改善箇所説明図 ④その他の灯火（ニュートラルランプ）

HF64AH

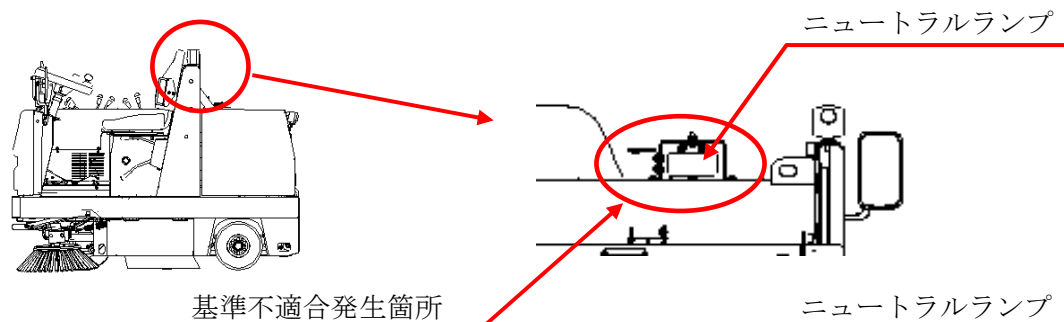
（その他の灯火等の制限に抵触する灯火が取り付けられている。
（尾灯及び制動灯以外の赤色の灯火が、車両後方に取付けているため保安基準第 42 条に抵触する。）

全車両、ニュートラルランプを取り外す。

改善前

改善後
